Znak sprawy: IZP.271.19.2019

## INFORMACJA dla Wykonawców nr 4

#### **„Montaż instalacji OZE w ramach projektów parasolowych na terenie gminy Łągów”**

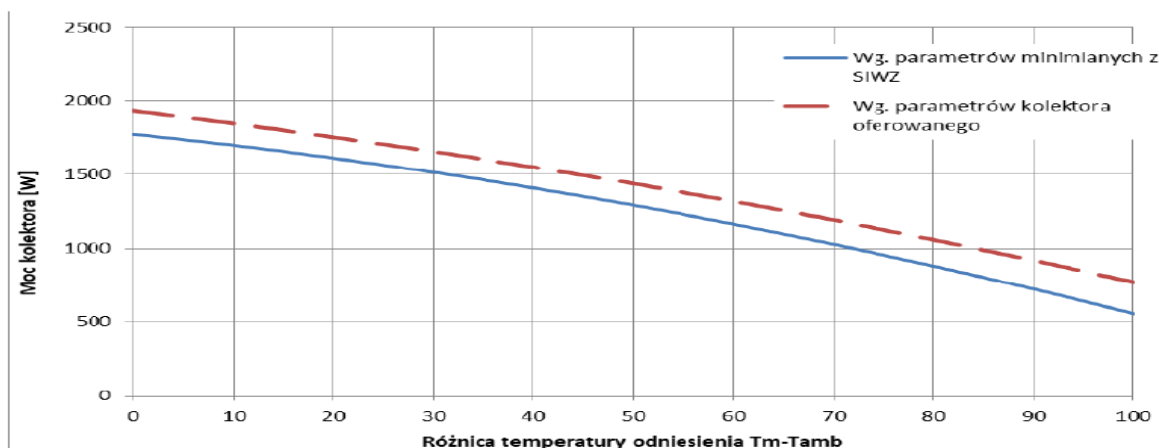
W opisie przedmiotu zamówienia Zamawiający podał jako minimalne parametry kolektora słonecznego :

- powierzchnia czynna / absorbera: nie mniej niż 2,18 m<sup>2</sup>,
- sprawność optyczna do powierzchni czynnej: nie mniej niż 81,5%,
- współczynnika strat a1 do powierzchni czynnej: nie więcej niż 3,3 W/(m<sup>2</sup>K),
- współczynnika strat a2 do powierzchni czynnej: nie więcej niż 0,023 W/(m<sup>2</sup>K<sup>2</sup>).

Na podstawie powyższych parametrów wskazanych przez Zamawiającego, obliczone wartości mocy w poszczególnych punktach różnicy temperatury  $dT$  oraz przy natężeniu promieniowania  $G = 1000 \text{ W/m}^2$  wynoszą odpowiednio:

Dodatkowo z powyższych punktów różnicy temperatury  $dT$ , równej  $0\text{K}$ , Zamawiający żąda wyższej wartości mocy kolektora niż wynika z podanych współczynników i ma ona wynosić nie mniej niż  $1\,785 \text{ W}$  (dla  $dT = 0\text{K}$  i  $G = 1000 \text{ W/m}^2$ ).

Dla każdego kolektora słonecznego w dostępnych publicznie wynikach badań w ramach certyfikacji Solar Keymark, prezentowane są obliczone moce zawsze dla takich samych charakterystycznych warunków odniesienia, co także dla osób mniej zorientowanych umożliwia proste, jednoznaczne i bezpośrednie porównywanie mocy kolektorów, a w przypadku przedmiotowego postępowania ocenę spełnia wymaganych parametrów minimalnych. Postawienie wymagań co do wydajności kolektora słonecznego wyłącznie w postaci wymaganej mocy minimalnej kolektora, umożliwia Zamawiającemu uzyskanie kolektora o wyższej wydajności cieplnej i osiągnięcie wyższego efektu ekologicznego niż wynika z wymagań opisanych w SIWZ. Jednocześnie zamawiający nie będzie ograniczał konkurencji, poprzez niedopuszczenie do zastosowania produktów o wyższej wydajności, co łatwo robić wprowadzając wiele szczegółowych parametrów, jak jest to zrobione w obecnej specyfikacji, na przykład w postaci współczynników sprawności. Parametry te osobno nie wskazują na wydajność cieplną kolektora słonecznego, a dopiero wyliczona na ich podstawie moc dla różnych warunków pracy pozwala na dokonanie obiektywnego porównania oferowanych kolektorów. Przyjęty opis przedmiotu zamówienia, z obecną treścią w zakresie kolektorów słonecznych narusza zasady konkurencji co jest sprzeczne z prawidłowym wydatkowaniem środków publicznych, gdyż nie dopuszcza do zastosowania oferowanego przez nas kolektora lepszego, o wyższej wydajności cieplnej w każdych warunkach pracy. Zobrazowane zostało to na poniższym wykresie:

Prosimy o dopuszczenie do zastosowania w zakresie równoważności przyjętych rozwiązań kolektora słonecznego o wyższym niż dopuszczony w opisie przedmiotu zamówienia współczynnika strat nieliniowych  $a_1 = 3,6 \text{ W}/(\text{m}^2\text{K}^2)$ , pod warunkiem zaoferowania kolektora, którego moc dla różnicy temperatury  $dT$  wynoszącej odpowiednio 0K, 10K, 30K, 50K i 70K jest wyższa od mocy kolektora, wymaganej przez Zamawiającego w SIWZ

**Zamawiający informuje, iż liniowy współczynnik przenikania ciepła  $a_1$  odnosi się do konwekcyjnych strat ciepła z kolektora słonecznego.**

Strata ciepła z kolektora na drodze konwekcji zależna jest między innymi od warunków zewnętrznych jakie panują w wokół kolektora słonecznego. W tym zakresie w dużym stopniu konwekcyjne straty ciepła wynikają z prędkości powietrza opływającego kolektor słoneczny. Im wyższa prędkość powietrza tym wyższe straty ciepła. Prędkość powietrza na podstawie uśrednionych wieloletnich pomiarów np. dla Katowic wynosi średnio 5m/s przez prawie 1/3 roku. W rzeczywistych warunkach współczynnik  $a_1$  ma tym większe znaczenie im wyższa prędkość powietrza opływającego kolektor. Dlatego im niższy współczynnik ciepła  $\alpha_1$  tym mniejsze straty ciepła do otoczenia na drodze konwekcji. Niższy współczynnik strat ciepła to więcej energii przekazanej do przepływającej przez kolektor cieczy.

Zamawiający wymaga zatem zgodnie z SIWZ, aby kolektor słoneczny posiadał współczynnik strat ciepła nie większy niż 3,3 W/m<sup>2</sup>K w stosunku do powierzchni apertury przy powierzchni brutto jednego kolektora nie większej niż 2,4 m<sup>2</sup>. Ograniczenie powierzchni ma służyć ograniczeniu mocy instalacji solarnych dla minimalizacji potencjalnych okresów stagnacji zamontowanych instalacji i pogorszeniu w ten sposób funkcjonalności i sprawności instalacji z powodu jej przewymiarowania.
